ИНФОРМАЦИОННЫЙ БЮЛЛЕТЕНЬ № 138

18 ноября 2014 г.

ТЕМА: Изменение конструкции ТПН на двигателях ЯМЗ-6565, ЯМЗ-6585 всех комплектаций и модификаций производства ОАО «Автодизель»

Рис. 1. ТНВД мод. 47.1111005, 47.1111005-10

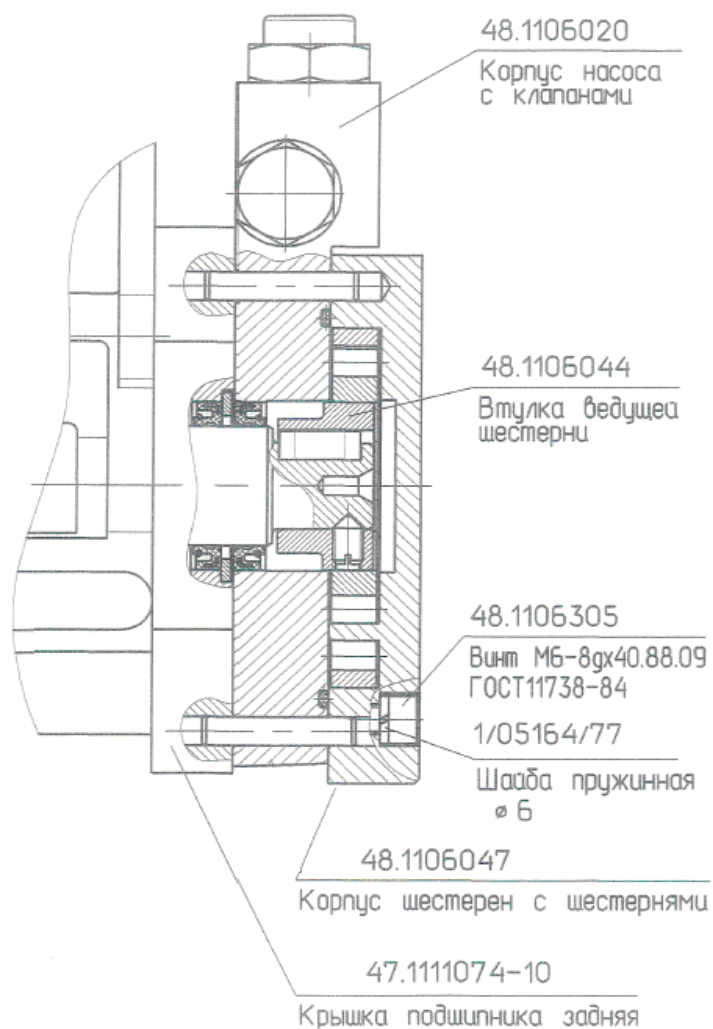
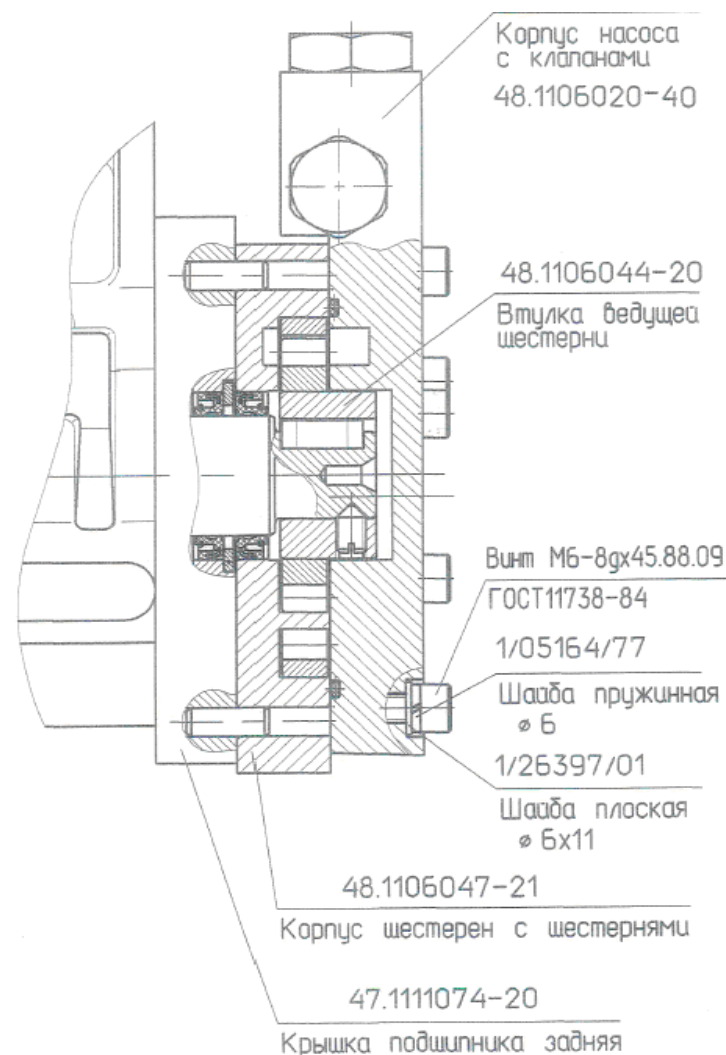
Сообщаем Вам, что с мая 2014 года на двигателях **ЯМЗ-6565, ЯМЗ-6585** всех комплектаций и модификаций с № ТНВД 0004292 изменена конструкция топливоподкачивающего насоса (ТПН) см. Таблица 1.

Наименование	До изменения (рис. 1)		Поставка в зап. части	После изменения (рис. 2)		Взаимозаменяемость	Примечание
	Обозначение	Кол.		Обозначение	Кол.		
Топливный насос высокого давления	47.1111005	1	П	47.1111005	1	сохранена	-
	47.1111005-10	1	П	47.1111005-10	1		
Корпус топливного насоса с кулачковым валом	47.1111015	1	Н	47.1111015-10	1	не сохранена	-
Крышка подшипника задняя в сборе	47.1111074-10	1	Н	47.1111074-20	1	не сохранена	-

Рис. 2. ТНВД мод. 47.1111005, 47.1111005-10

Рис. 3. Корпус насоса с клапанами 48.1106020

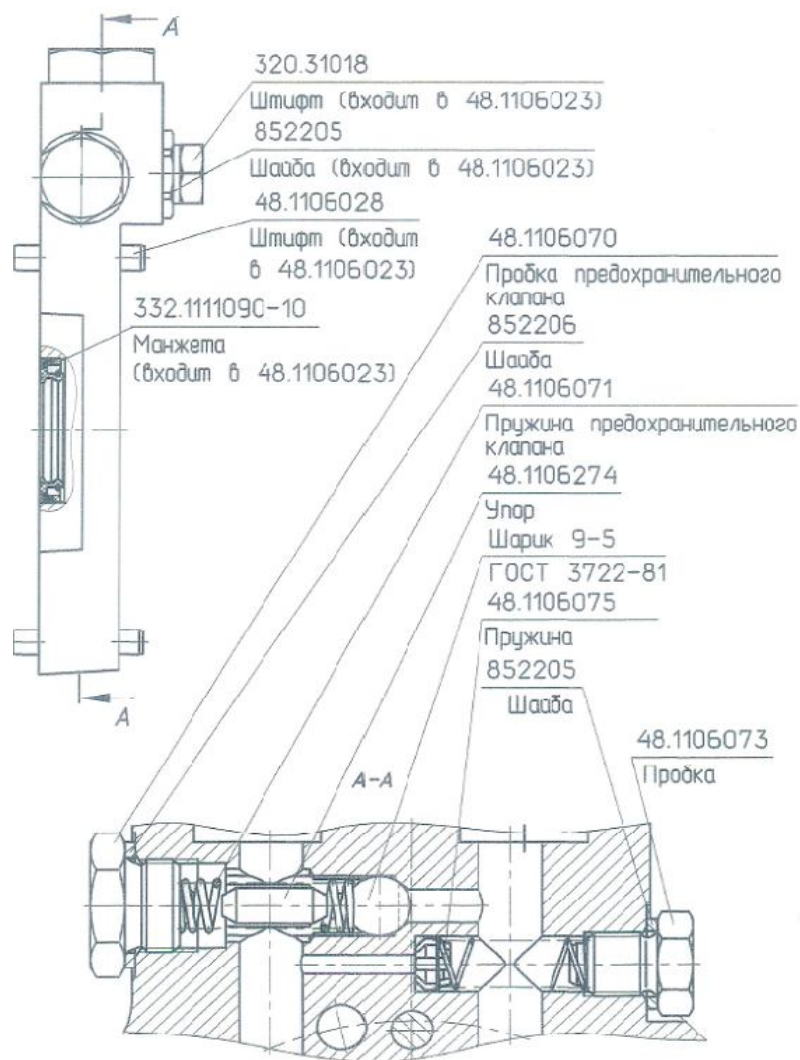
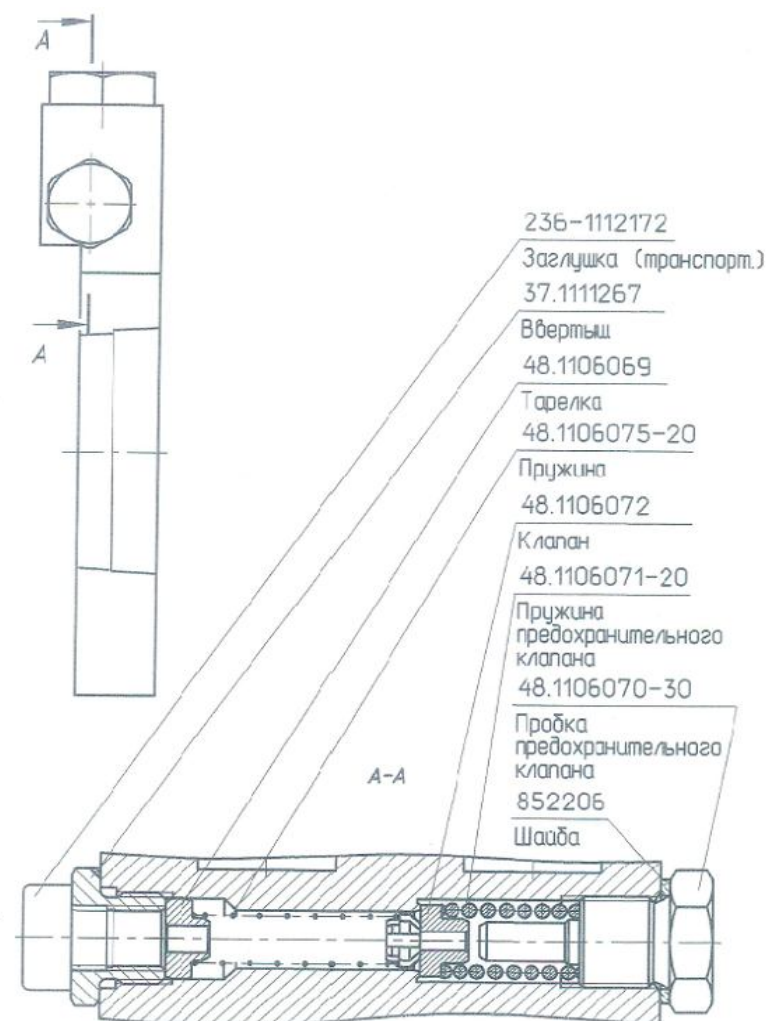
Крышка подшипника задняя в сборе	47.1111075-10	1	Н	47.1111075-20	1	не сохранена	-
Корпус насоса с корпусом шестерен	-	-	-	48.1111015-40	1	не сохранена	Узел состоит из комплекта сборочный единиц 48.1106047-21 и 48.1106020-40
Корпус насоса с клапанами	48.1106020 (рис. 3)	1	Н	48.1106020-40 (рис. 4)	1	не сохранена	-
Корпус насоса с манжетой и штифтами	48.1106023	1	Н	-	-	-	-
Штифт	48.1106028 ^{*1}	2	Н	870770 ^{*2}	2	не сохранена	^{*1} - запрессован в дет. 48.1106024 ^{*2} - запрессован в дет. 47.1111075-20
Втулка ведущей шестерни	48.1106044	1	Н	48.1106044-20	1	не сохранена	-
Корпус шестерен с шестернями	48.1106047 (рис. 5)	1	Н	48.1106047-21 (рис. 6)	1	не сохранена	Шестерни 48.1106040 и 48.1106042 подобраны комплектно к корпусу шестерен с учетом обеспечения зазоров.
Тарелка	-	-	-	48.1106069	1	-	-
Пробка предохранительного клапана	48.1106070	1	Н	48.1106070-30	1	не сохранена	-
Пружина предохранительного клапана	48.1106071	1	Н	48.1106071-20	1	не сохранена	-

Рис. 4. Корпус насоса с клапанами 48.1106020-40

Рис. 7. Отвод топлива для ЭФУ (после изменения ТПН)

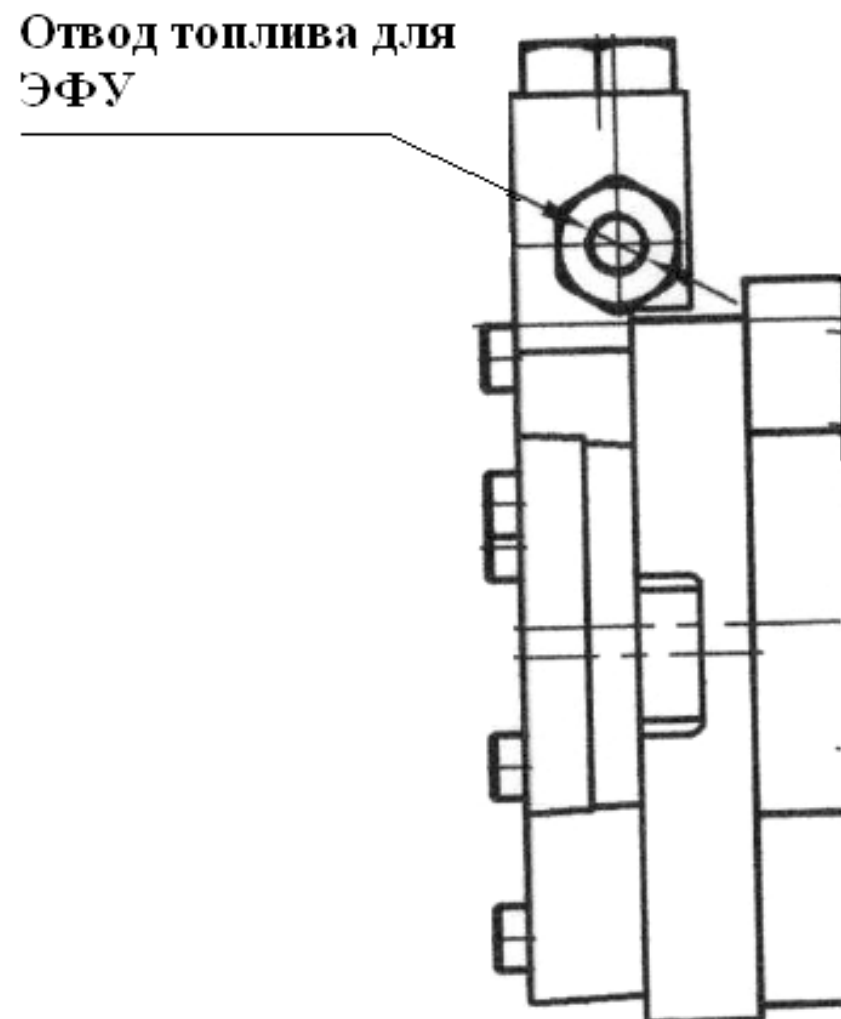
Отвод топлива для ЭФУ см. рис. 7.
